checkCheck コンサルティス株式会社

報告書イメージ

番号位置図

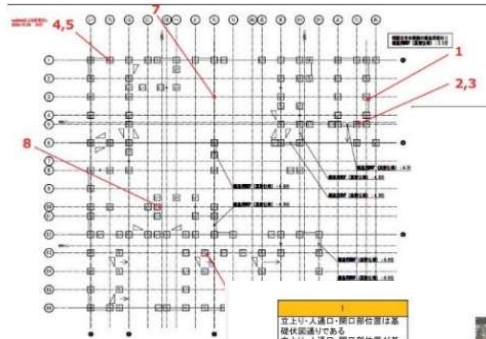
1
柱上・人通り・開口部位置は基礎伏図通りである。
柱上・人通り・開口部位置が基礎伏図と一致していることとする。

監査結果
要対応

40mm鉄筋間の寸法が間違っていたので、正しい位置に修正
